改善箇所説明図

改善の内容

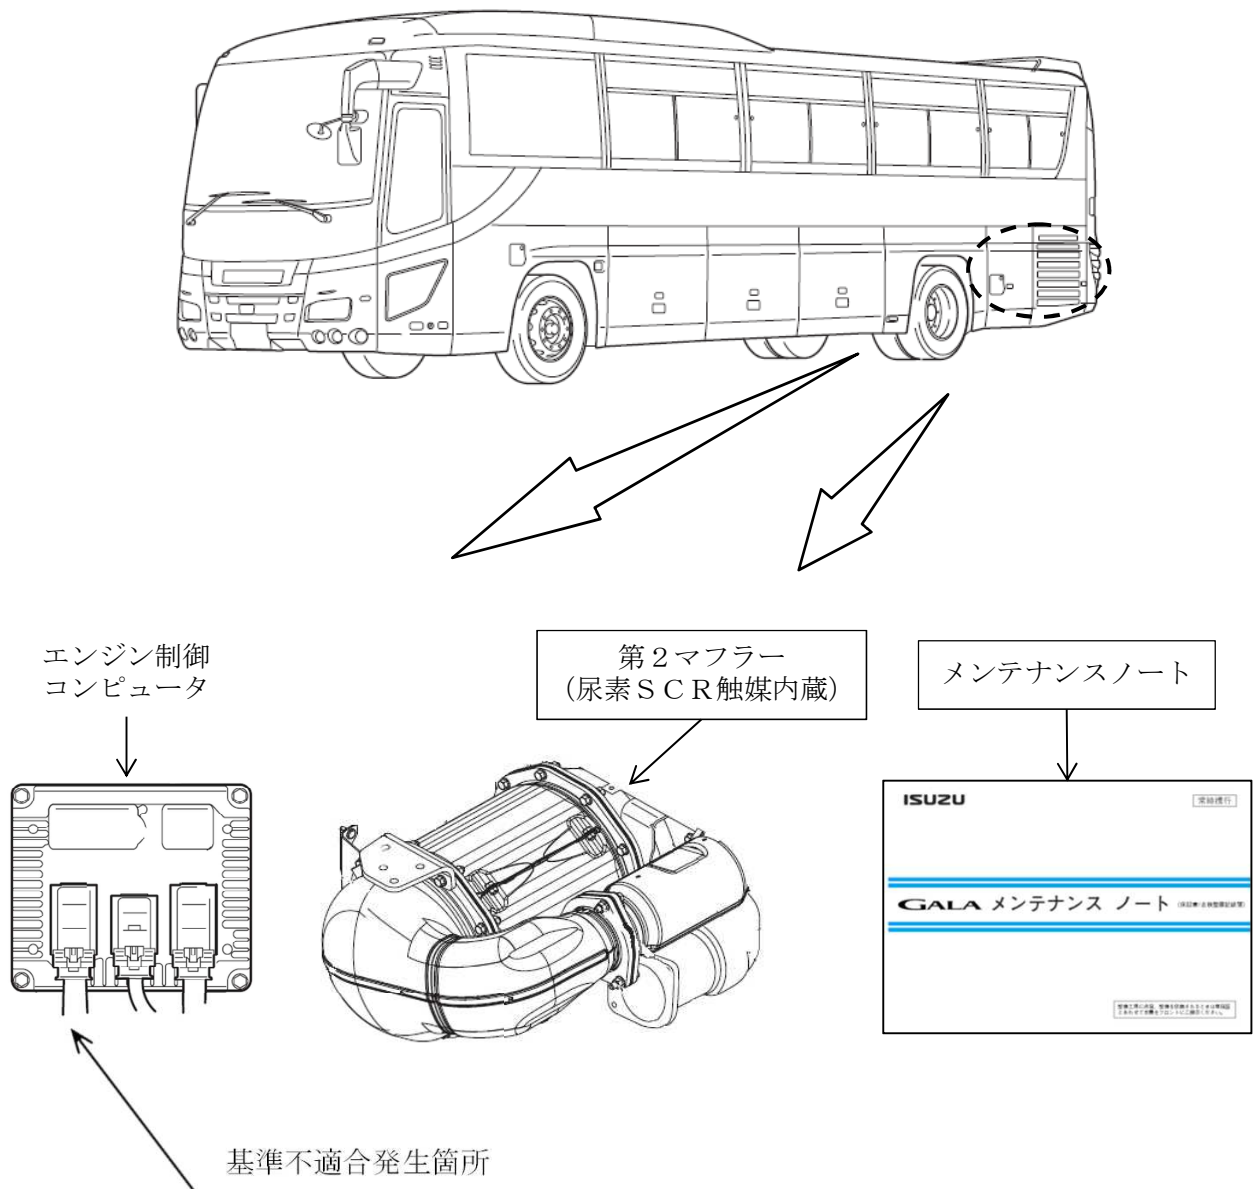
E13Cエンジン搭載車において、DPR再生用制御プログラムが不適切なため、高回転高負荷条件でのDPR再生中に尿素SCR触媒温度が想定より高温となり、触媒劣化の進行が早くなることがある。そのため、そのまま使用を続けると排出ガス中の窒素酸化物の排出値が規制値を超えるおそれがある。

全車両、暫定措置として、浄化率の点検を行い、基準値を超える場合は触媒を交換する。また、メンテナンスノートの点検整備項目にSCR触媒の浄化率点検を追加する。なお、恒久対策が決定し次第、改めて措置を実施する。

識別 : 運転者席左側ドア開口部のシリアルナンバープレートの下に、識別ペイント(白色)を塗布する。
